Département de l'Isère
Commune de
Saint Etienne de Crossey

Enquête publique du 27 mars au 27 avril 2023

Relative au projet de modification n°2 du plan local
d'urbanisme de la commune de Saint Etienne de Crossey

RAPPORT

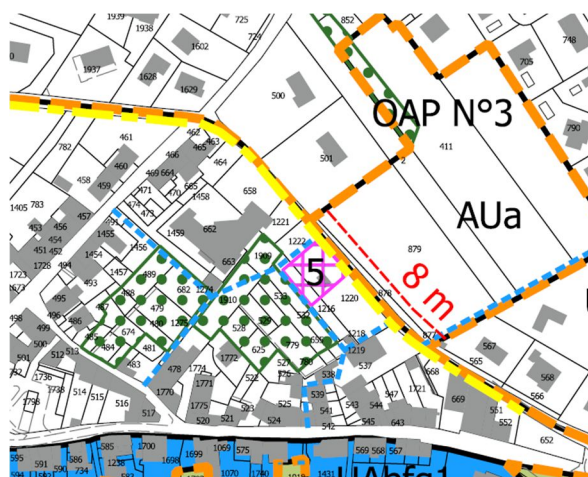
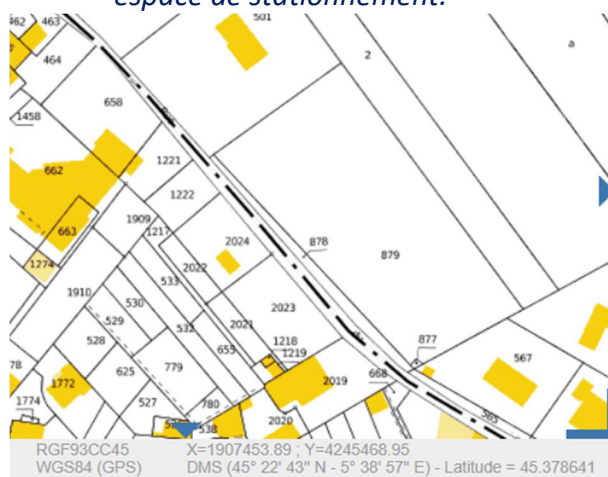
Cette parcelle d'une surface de 513 m² est grevée d'une servitude d'emplacement réservé (ER n°5) au profit de la commune avec comme objet « Espaces et stationnement paysagers » lequel ER est réduit par rapport à sa taille initiale dans le projet de modification.

Ces personnes demandent que cet intitulé soit modifié en précisant la capacité de stationnement en aérien (de l'ordre de 15 à 20 places) et mentionne la possibilité de surplomb par une construction, sans remettre en cause la réalisation de l'objet de la servitude.

Commentaire CE : *Sauf erreur d'interprétation de ma part, les parcelles numérotées 1221 (241m²) et 1222 (228m²) grevées par la servitude représentent une surface cumulée de 469 m² inscrit pour partie ou en totalité dans les 513 m² indiqués au PLU dans le règlement graphique (tableau des ER).*

Confirmez-vous ce point ?

Question : *Compte tenu de ces éléments, quelle est la position de la commune concernant cette demande de modification de l'intitulé de l'ER n°5 ? (à relier avec la consignation C4 portant sur le même sujet).*

CE : La satisfaction de cette demande aurait vraisemblablement conduit à des difficultés de mise en œuvre du projet communal initial (réalisation d'un parc public de stationnement) au regard des contraintes de la commande publique et des superpositions de domanialités publique et privée. Le souhait exprimé par la commune, d'ouvrir au public les stationnements existants sur des parcelles contigües à l'ER n°5 et maîtrisées par elle, permet à la fois de ne pas renoncer à son objectif de départ tout en apportant une réponse positive quoique différente à cette demande. Par voie de conséquence, dans cette hypothèse, je note que l'ER n°5 devenu sans objet sera supprimé.

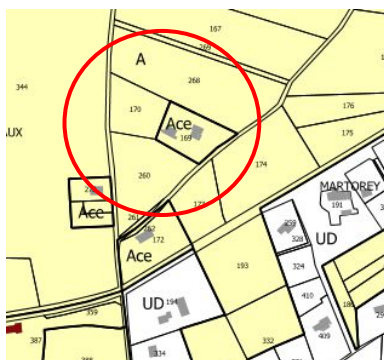
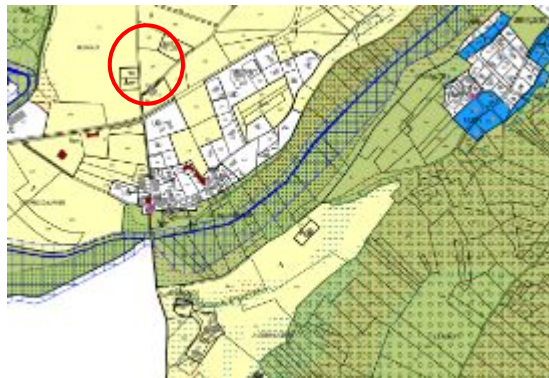
Ces dispositions interdisent l'usage agricole des anciennes annexes agricoles, ce que l'on peut comprendre vu la taille réduite de ces « secteurs de taille et de capacité d'accueil limitées » (STECAL) et limitent leurs reconversions au tourisme loisir tout y en autorisant de possibles nouvelles habitations...

Commentaire CE : Cette personne ne comprend pas la raison d'une interdiction de l'activité artisanale dans les secteurs Ace, légendés dans le règlement graphique comme « Secteur de taille et de capacité d'accueil limitées dans laquelle les constructions autres qu'à vocation agricole peuvent être autorisées pour maintenir les usages sur ces espaces habités en mitage reconversions d'usage adaptées aux caractéristiques des constructions existantes. »

Question : Position de la commune sur cette suggestion d'extension des aménagements autorisés lors des changements de destination ?

Les secteurs Ace résultent des anciennes dispositions du CU (en vigueur au moment de l'élaboration du PLU) concernant la gestion du bâti existant autre qu'agricole ou directement lié à l'agriculture au sein de l'espace rural. La modification des zones agricoles ne rentre pas dans le champ d'application de la procédure de modification. Ce sujet pourra être étudié au cours d'une révision ou modification du PLU.

CE : Cette demande se situe hors champ de la présente procédure de modification ne peut être prise en considération, elle pourra être étudiée au cours d'une prochaine évolution du PLU.

: _____ Extrait Règlement graphique _____

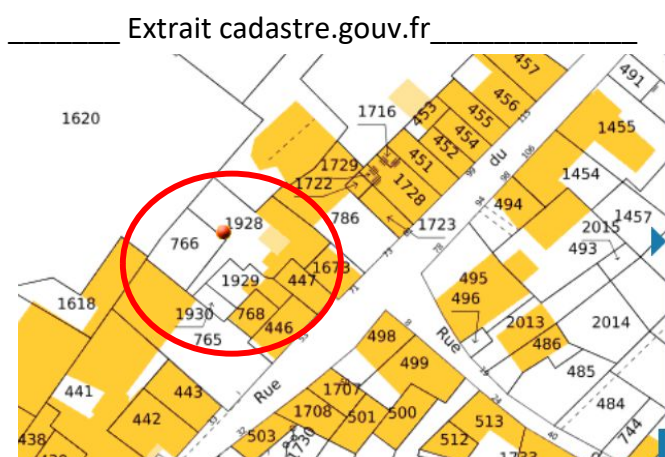
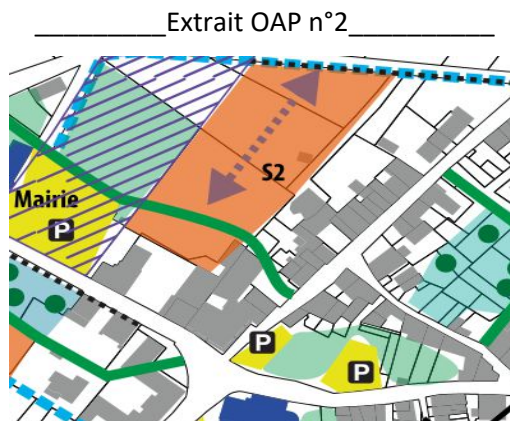
propriétaires des parcelles 766 et 1928 ainsi que de la parcelle 1930 en copropriété, situées sur le centre bourg de St Etienne Crossey en zone UAb indiquent « qu'il est prévu sur le plan "pièce SEC - Règlement graphique" un cheminement bleu intitulé "Servitude de pré localisation pour cheminement piéton et/ou voirie" traversant les 3 parcelles citées précédemment nous appartenant et d'autres parcelles adjacentes (appartenant à d'autres propriétaires).

Nous souhaiterions supprimer cette servitude de passage sur nos parcelles pour plusieurs raisons :

1. Elle est prévue sur notre seul accès à notre terrain (qui se fait via la parcelle 1930) et viendrait supprimer notre unique place de parking.
2. Au vu des récents travaux dans le centre bourg (élargissement des trottoirs le long de la rue de la mairie), nous ne voyons pas l'intérêt de cette servitude qui permet de rejoindre les mêmes lieux

(départ rue du Charrat / arrivée parking de la mairie) ».
